島根原子力発電所 2号炉 監視測定設備について

令和 2年 2月
中国電力株式会社

4. 審査会合での指摘事項に対する回答

可搬式モニタリング・ポストの配置位置及び放射線量率
(風向：北東)【風速1.0m, 放出高さ50m, 大気安定度D】

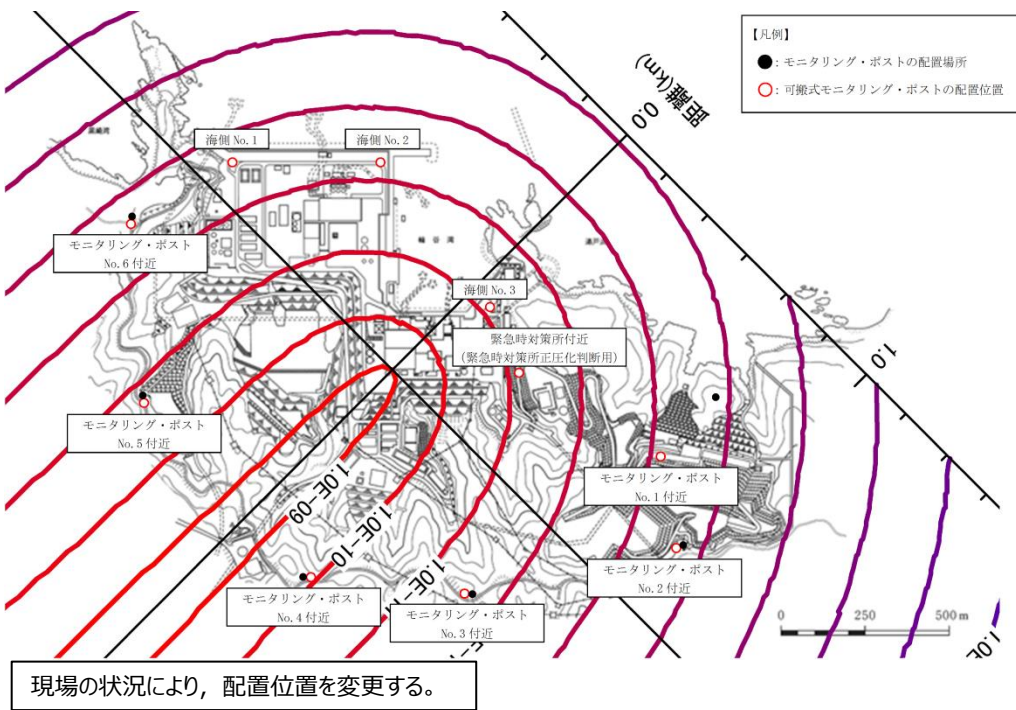
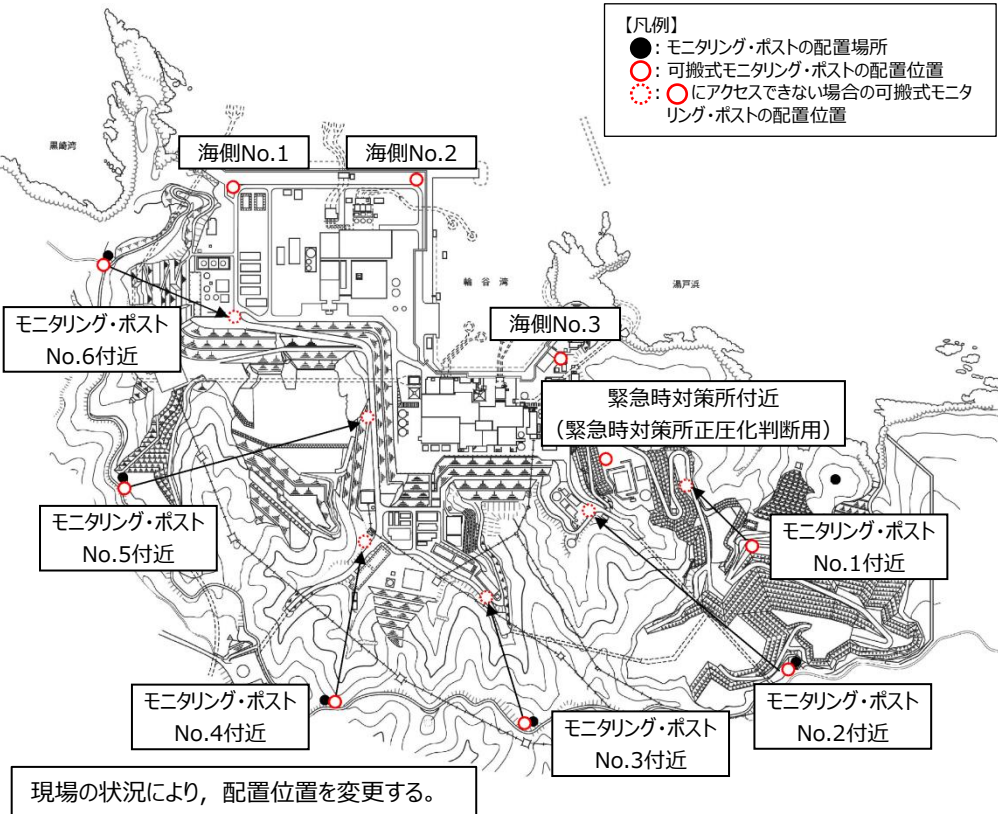
■ 指摘事項 (第214回審査会合 (平成27年4月2日))

モニタリングポストの間隙をプルームが通過した場合または、高所からプルームが放出した場合における当該事象の検知性を示すこと。

- 可搬式モニタリング・ポストは、 $10 \sim 10^9 \text{ nGy/h}$ の計測が可能である。
- 設定した評価条件において環境放射線モニタリング指針に基づき、モニタリング・ポストの配置位置での放射線量率を評価した。風下方向の評価地点での放射線量率を1と規格化して、モニタリング・ポスト配置位置での放射線量率の感度を求めた。風下方向に対して隣接する可搬式モニタリング・ポストは、風下方向の数値に対して、最低でも 5.0×10^{-2} 程度の感度を有しており、プルーム通過時の放射線量率の測定は可能であると評価する。
- なお、福島第一原子力発電所事故時において、同発電所敷地周辺の最大線量率は、原子炉建物から約900mの距離にある正門付近で約 11 mSv/h ($1.1 \times 10^7 \text{ nGy/h}$) であり、この1/100程度の線量率を想定した場合においても十分な検知性を有している。

評価地点での放射線量率の感度 (風下方向の評価地点での放射線量率を1として規格化)								
風向	南	南西	西	北西	北	北東	東	南東
モニタリング・ポスト No.1付近	4.0×10^{-5}	4.0×10^{-4}	5.0×10^{-2}	1.7×10^{-2}	2.1×10^{-4}	3.0×10^{-5}	1.7×10^{-5}	2.2×10^{-5}
モニタリング・ポスト No.2付近	1.0×10^{-5}	5.0×10^{-5}	5.0×10^{-3}	1.7×10^{-1}	2.1×10^{-4}	1.5×10^{-5}	5.6×10^{-6}	5.6×10^{-6}
モニタリング・ポスト No.3付近	1.0×10^{-4}	1.5×10^{-4}	1.0×10^{-3}	3.9×10^{-2}	1.1×10^{-1}	1.5×10^{-3}	2.2×10^{-4}	1.1×10^{-4}
モニタリング・ポスト No.4付近	1.5×10^{-4}	1.5×10^{-4}	2.5×10^{-4}	1.7×10^{-3}	5.3×10^{-2}	5.0×10^{-2}	1.7×10^{-3}	2.8×10^{-4}
モニタリング・ポスト No.5付近	2.0×10^{-4}	1.0×10^{-4}	5.0×10^{-5}	1.1×10^{-4}	3.2×10^{-4}	1.0×10^{-2}	4.4×10^{-1}	2.2×10^{-3}
モニタリング・ポスト No.6付近	3.5×10^{-4}	3.5×10^{-5}	2.0×10^{-5}	1.7×10^{-5}	2.1×10^{-5}	1.5×10^{-4}	1.7×10^{-2}	1.1×10^{-1}
海側No.1	1.0×10^{-2}	2.0×10^{-4}	5.0×10^{-5}	3.9×10^{-5}	5.3×10^{-5}	1.0×10^{-4}	1.7×10^{-3}	5.0×10^{-1}
海側No.2	9.5×10^{-1}	5.0×10^{-3}	5.0×10^{-4}	2.8×10^{-4}	2.1×10^{-4}	2.5×10^{-4}	1.1×10^{-3}	1.1×10^{-2}

可搬式モニタリング・ポストの配置位置にアクセスできない場合の代替測定場所

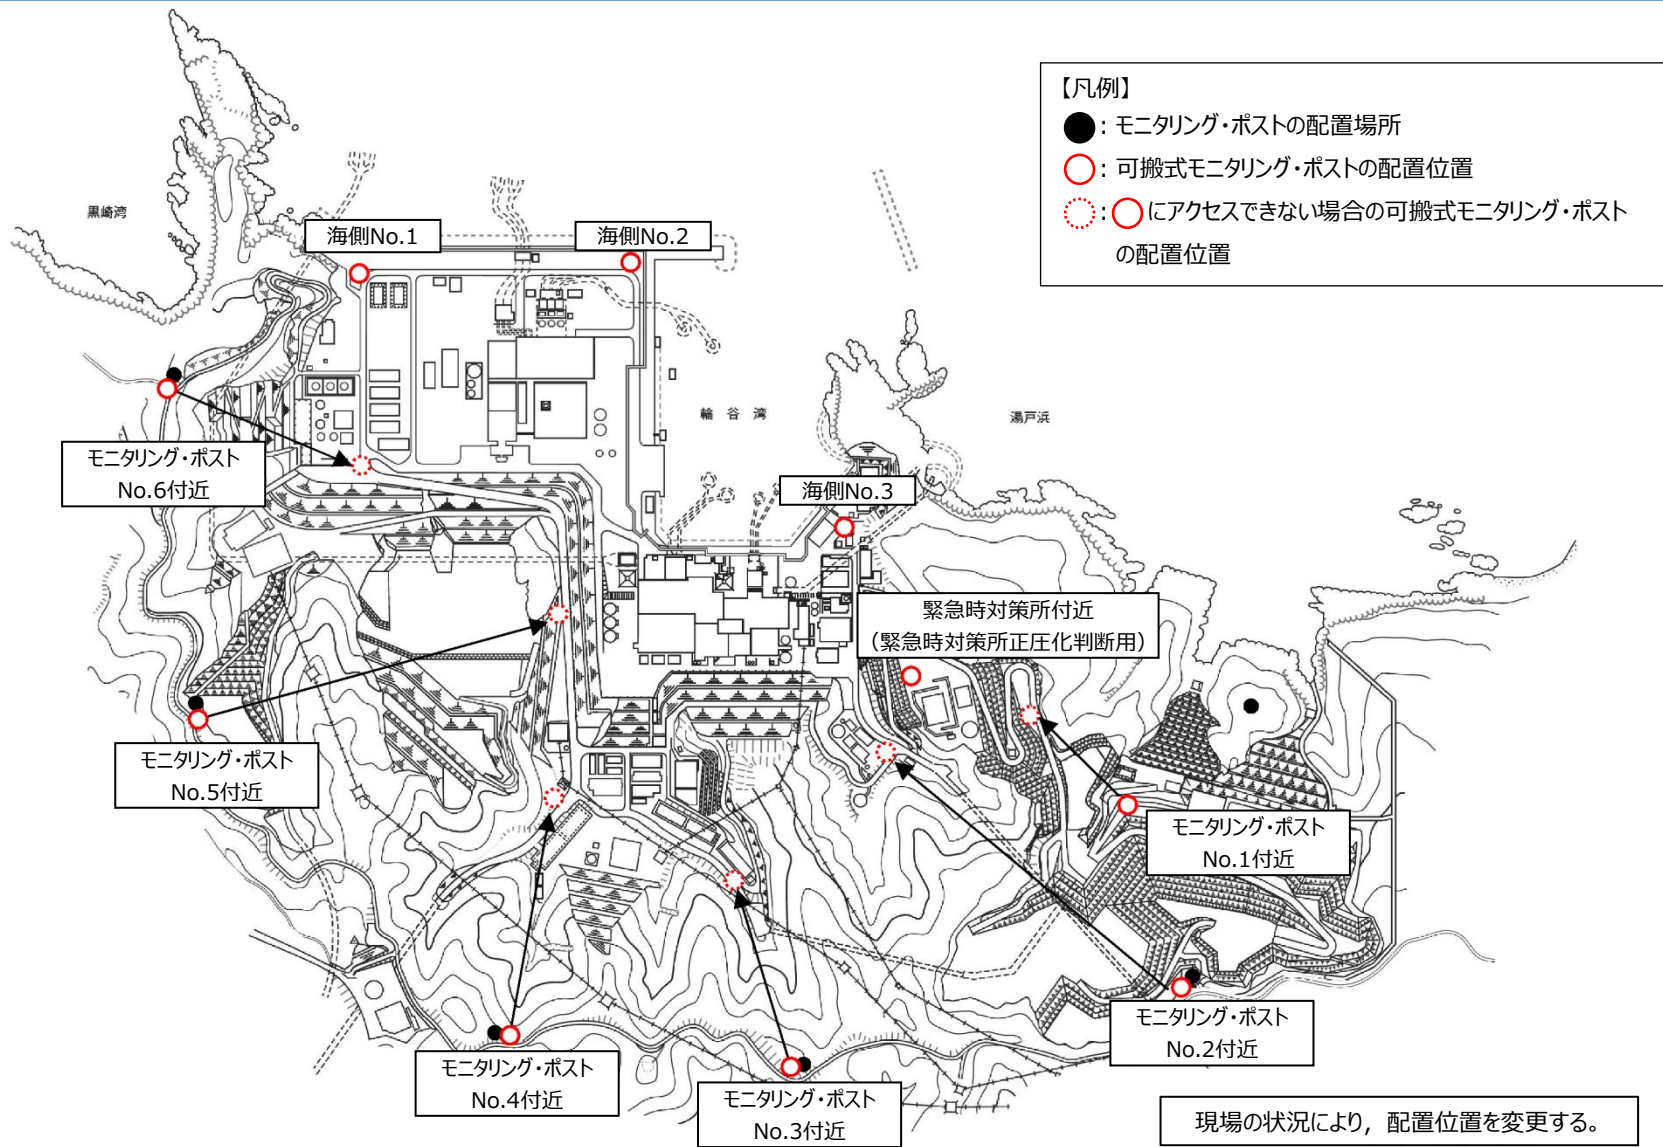
- 指摘事項 (第214回審査会合 (平成27年4月2日))
重大事故等発生時のモニタリングポストの配置に関し、放射性物質の放出角度の網羅性を整理し必要に応じて配置位置を見直すこと。

- 回答
➤ 指摘事項No. 1に対する回答に示すとおり、間隙をブルームが通過した場合などにおいても、図に示すモニタリングポストの配置により、当該事象を検知可能であり、配置位置は問題ない。
